Endringsnotat – Reguleringsplan for Snekkevika

Reguleringsplan for gnr. 464, bnr. 41, m.fl. Alver kommune

PlanID: 4631 2020 007

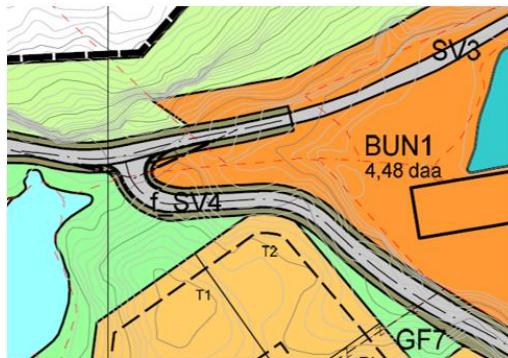
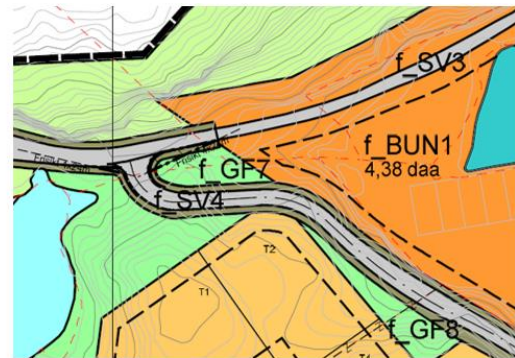
Naustområde er avgrensa slik at dette er i samsvar med KDP. Arealet mellom vegen og naustområdet er i revidert planframlegg regulert som grønstruktur. Det er også lagt inn byggegrense mot vegen innafor naustformålet.

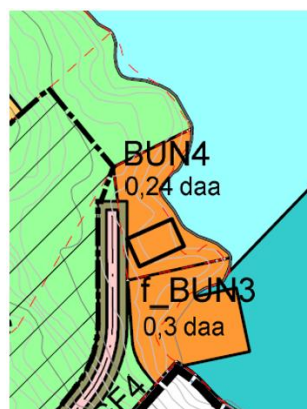
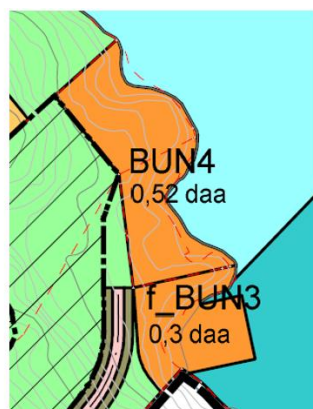
BUN4 er utvida slik at avgrensinga mot nord er i samsvar med gjeldande reguleringsplan for området.

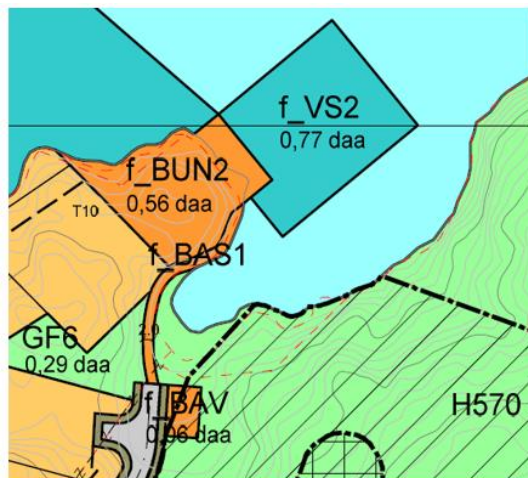
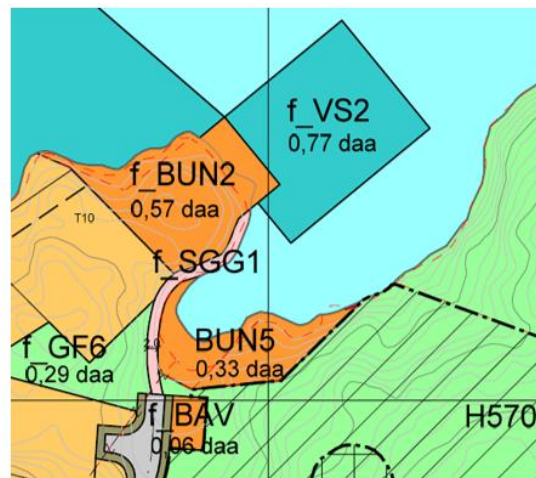
Gbnr. 464/34 og 464/49 er lagt inn som naustformål. Dette er i samsvar med gjeldende plan for området. Deler av dette området (gbnr. 464/49) var overlappende med omsynssona for kulturmiljø. Omsynssona er derfor trekt tilbake, slik at denne ikke kjem i konflikt med naustområda.
